**Avis délibéré de la mission régionale d'autorité
environnementale sur la modification n°7 du plan local
d'urbanisme (PLU) de la commune déléguée de Saint-
Bon-Tarentaise (73)
(commune nouvelle de Courchevel)**

**Avis n° 2026-ARA-AUPP-1872
-N18638**

Figure 2: Evolution du règlement graphique du PLU (source : dossier)

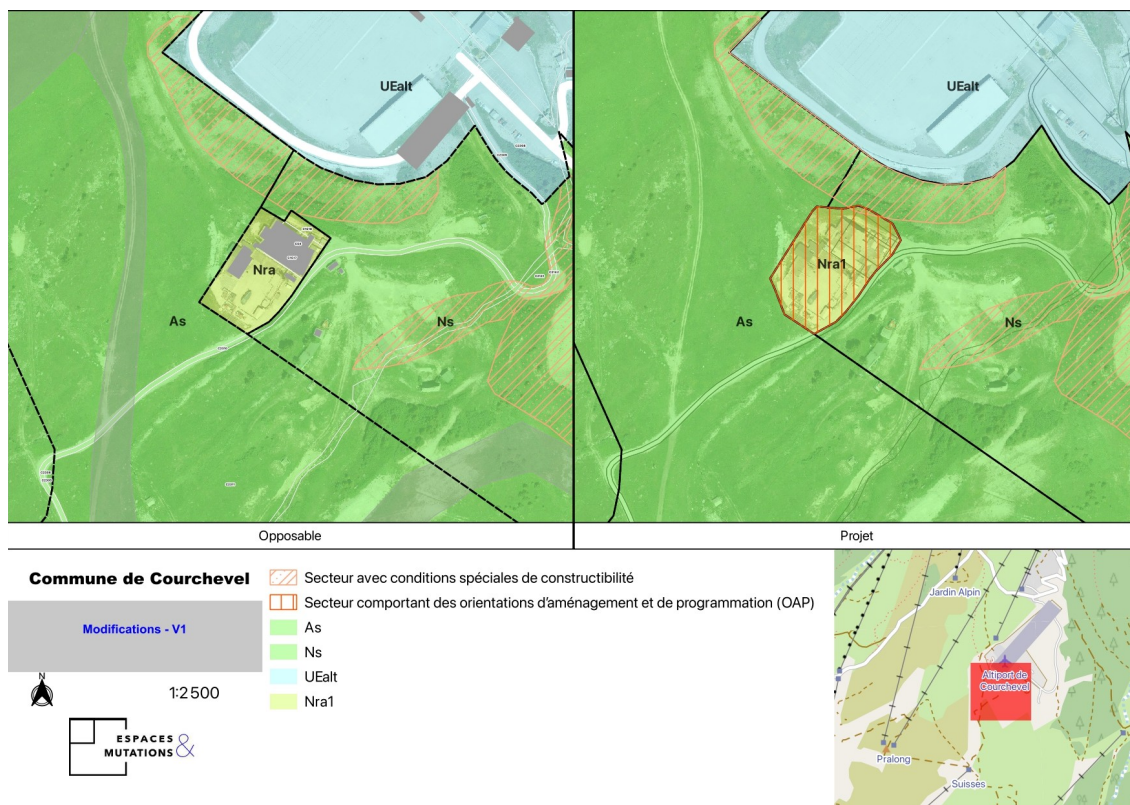
Selon le dossier, les extensions prévues des bâtiments représentent 85 m² de surface de plancher pour le restaurant « Mille Sabords », et 846 m² de surface de plancher pour le restaurant « Cap Horn », dont 160 m² de structure démontable, installée sur la terrasse existante et permettant l'accueil des clients par mauvais temps. L'emprise au sol des extensions (hors structure démontable) est limitée à 295 m². S'agissant des évolutions apportées au règlement graphique et au bilan des surfaces du PLU, l'emprise du secteur Nra⁷ est augmentée d'environ 620 m²⁸. Le projet constituant une UTN, le secteur est classé dans une zone Nra1, spécifiquement mise en place.
